OSSERVAZIONI AL PIANO REGOLATORE GENERALE

PGT 2010 Variante n°2; Art 44. Campo delle modificazioni m_3: Via Cevedale

2 - Estratto dalla tavola del Documento di Piano "Disegno d'insieme e strategie generali"

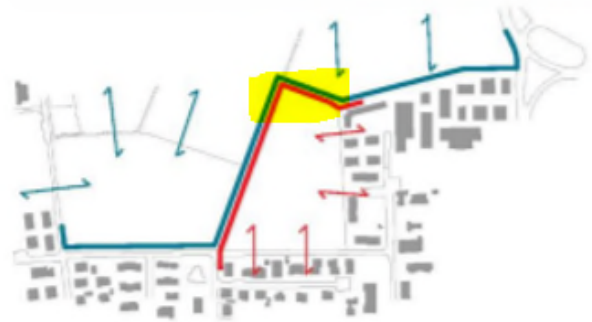
Si osserva che nelle planimetrie del PGT sono riportati disegni differenti del perimetro NORD da una pagina all'altra:

1. A pagina 14 viene indicato il più coerente perimetro Nord allineato con l'edificio esistente:

Si chiede di prevedere nella variante del PGT uno sviluppo massimo dell'edificio, ma anche dei servizi (es. parcheggio) all'interno dell'area indicata a pag. 14 del PGT in quanto la realizzazione di un affaccio (o confine a NORD) coerente con l'edificio esistente, limitando il disordine edificatorio, è una delle prerogative del PGT stesso.

Le forme dell'edificato

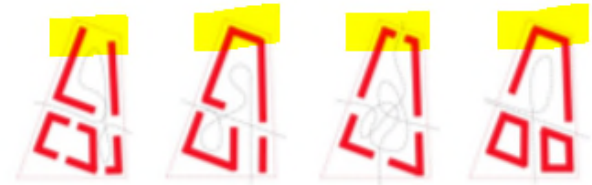
2. A pag .17 viene proposto un perimetro diverso con estensione maggiore a nord (in giallo l'evidenza dell'estensione aggiuntiva)
